*Review Veranderings-
rapportage LHM 3.1.0,
concept 2 November 2015*

Opdrachtgever: STOWA

Projectnummer: 15.24.82

Datum: 16-11-2015

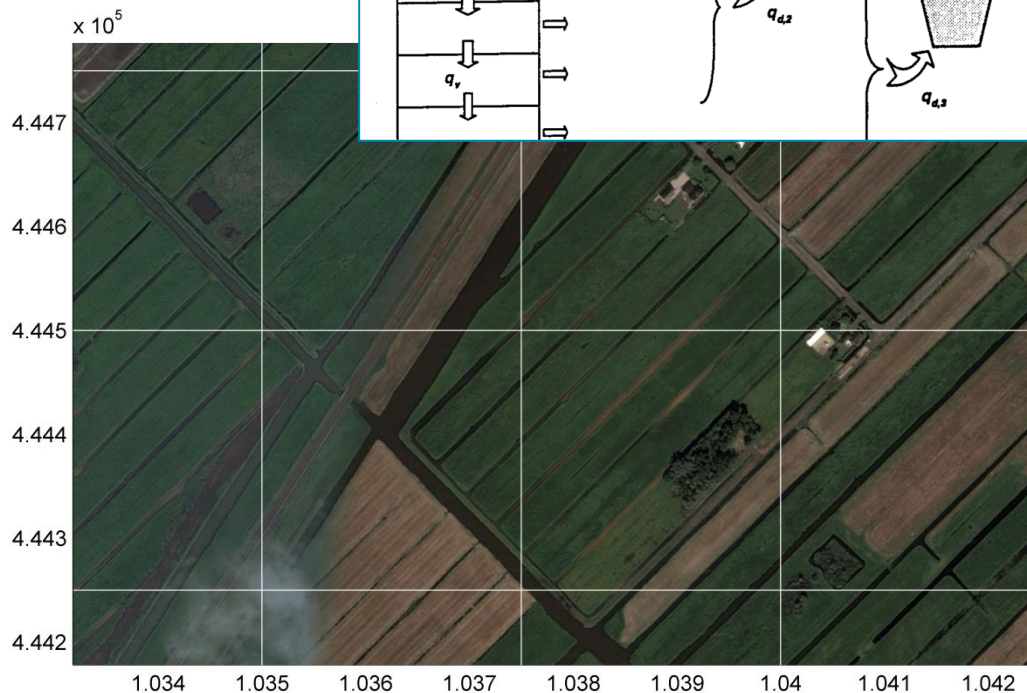
Wij stellen voor om de analyse te doen voor twee modelcellen, bijvoorbeeld uit LSW 190021 waar ook de geanalyseerde meetpunten mp607 en mp631 in liggen (zie figuur). Het is belangrijk dat de modelcel meerdere drainageniveaus bevat, met verschillende peilen. De analyse bestaat uit de volgende stappen:
